QIL : FY26-006-F-2 Défaillance de boucle de ligature

URGENT : RAPPEL PRODUITS

Produit concerné : DISPOSITIF DE LIGATURE À USAGE UNIQUE POLYLOOP

TYPE D'INFORMATION : RAPPEL PRODUITS

Rupture du tube d'intervention

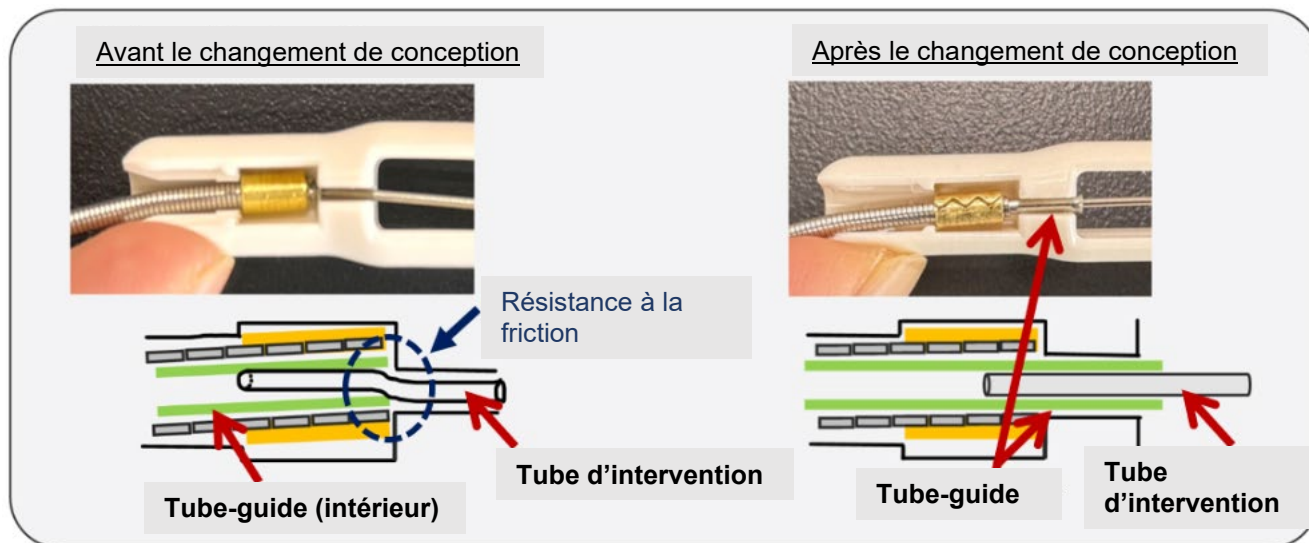
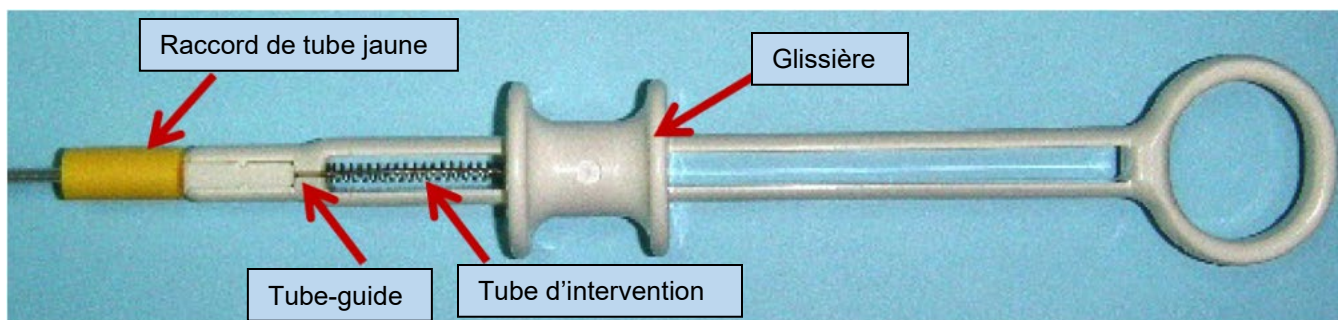
Olympus met en place un changement de conception pour répondre aux plaintes concernant l'impossibilité de déployer ou de larguer la boucle de ligature comme prévu pendant l'utilisation, notamment à cause de la rupture du gaine d'insertion. (voir l'image ci-dessous).

Olympus a revu la méthode de fixation du tube-guide afin de réduire les contraintes de torsion exercées sur le tube d'intervention. Ainsi, même lorsque la gaine située à proximité de la poignée n'est pas totalement redressée, le risque de rupture du tube d'intervention est réduit comme illustré.

■ **Utilisation lors de la ligature de tissus (se reporter à la page 7 du manuel)**

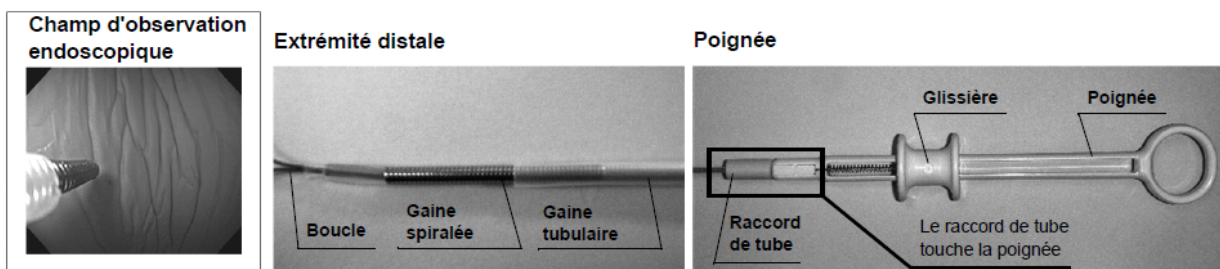
- Tirer le raccord de tube jusqu'à ce qu'il touche la poignée pour faire sortir la boucle de la gaine tubulaire.
- Vérifier le champ de vision endoscopique pour s'assurer que la gaine spiralée est sortie de l'extrémité distale de la gaine tubulaire.
